BULLETIN DE SERVICE VTM315-62

1.4. Objet

Code ATA : néant
Crochet arrière de treuillage

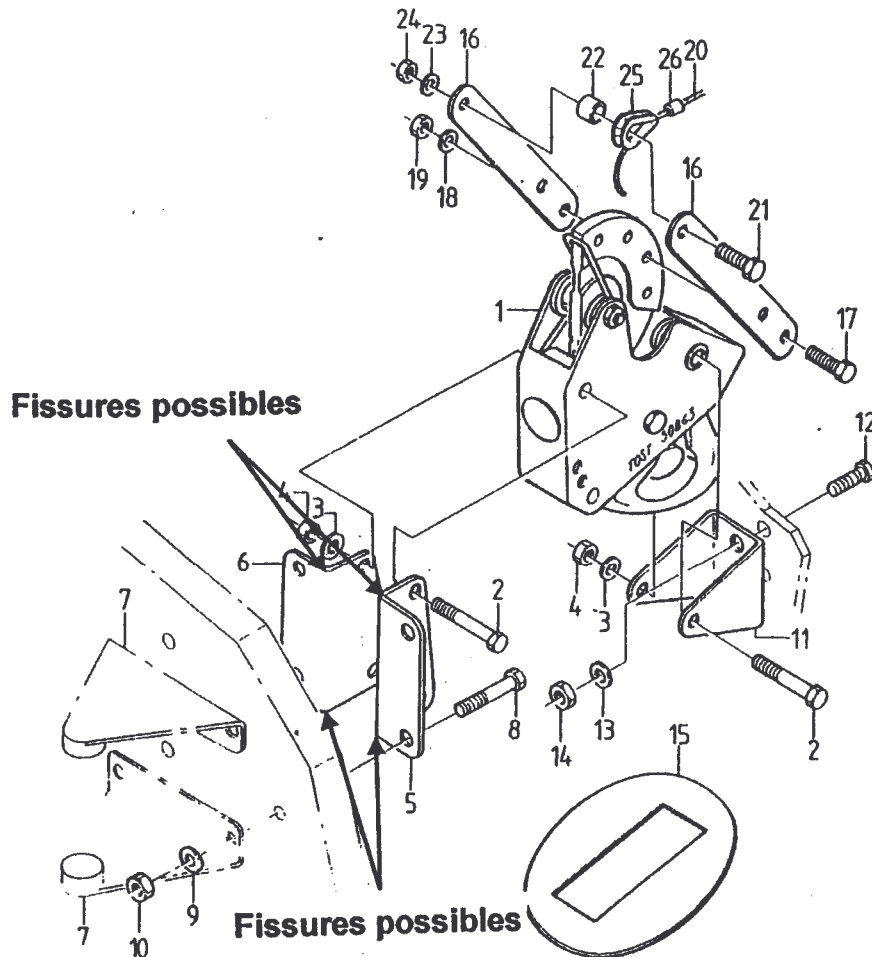
Après une utilisation soutenue (treuillage), il est possible que les ferrures de fixation avant du crochet de treuillage présentent des fissures.

Le croquis représente l'installation du G 103A TWIN II ACRO ! Pour les autres modèles, une légère variante est possible.

Les cornières de fixation du crochet de lancement par treuillage 103-2235.03 et 103-2235.04 ou 103B-2360.01 et 103B-2360.02 sont à contrôler pour fissures comme suit :

- dépose du siège arrière
- contrôle des cornières pour fissures (voir croquis page 2) à l'aide d'un miroir et d'une lampe de poche.

Si des fissures sont constatées, il faut impérativement les remplacer immédiatement suivant mesure 1.8.2..

- Dépose du siège arrière
- Dépose des garnitures latérales du pied du tableau de bord
- Dépose du boulon avant (N° 2, 3, 4) du crochet
- Dépose du boulon arrière (N° 12, 13, 14) du crochet
- Dépose des cornières 5 et 6
- Remontage des cornières neuves 103B-2360.01/2 et 103B-2360.02/2

Remarque importante sur TWIN ASTIR et TWIN ASTIR TRAINER, il faut rajouter sous les cornières une ferrure de renfort 103-2360.02

Lors du remontage, il faut utiliser les écrous-freins (N° 4, 10) neufs fournis dans le kit.
